●●邸新築工事現場検査記録簿

第7回目(外部最終検査)

日時 2008年5月13日9:50-11:10

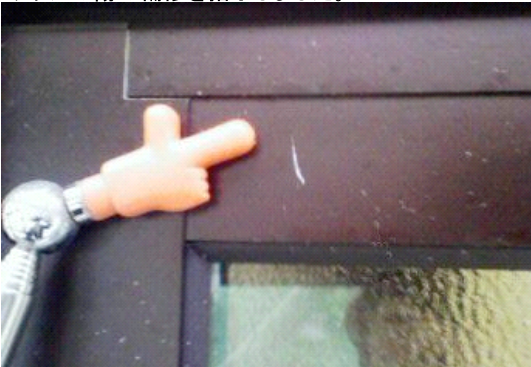
サッシの傷の補修を指示しました。

サッシの汚れを清掃するよう指示しました。

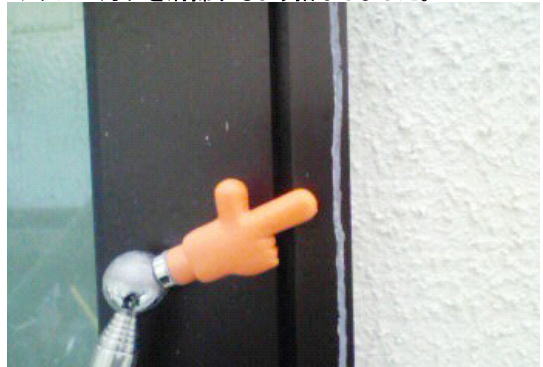
玄関ポーチ化粧柱の傷補修を指示しました。

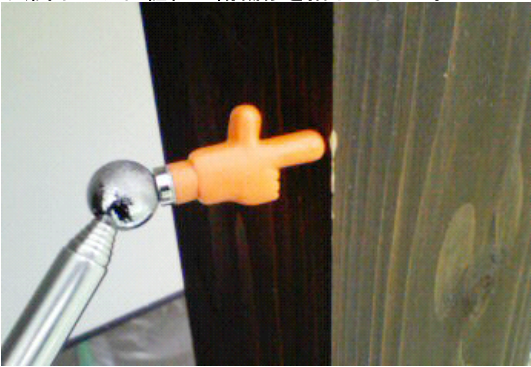
玄関ポーチ化粧柱の傷補修を指示しました。

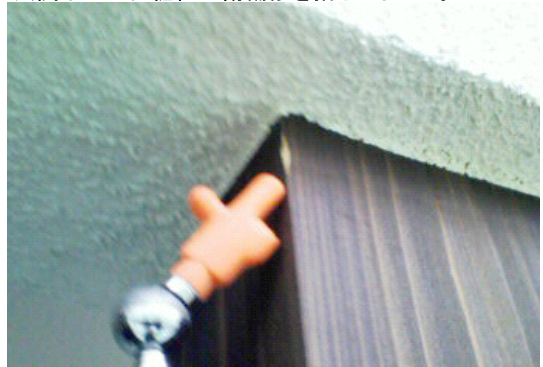
玄関ポーチ化粧柱の柱脚固定ボルトの締め付けを確認中、ボルト自体が抜けてしまいました。

ボルトが抜けた後、コンクリートのひび割れは手で簡単にはがれてしまいましたので、コンクリートの補修・ボルトの取り付け方法仕上げの検討を杉山さんに指示しました。回答が来たら、妥当な方法かどうか判断してご報告いたします。
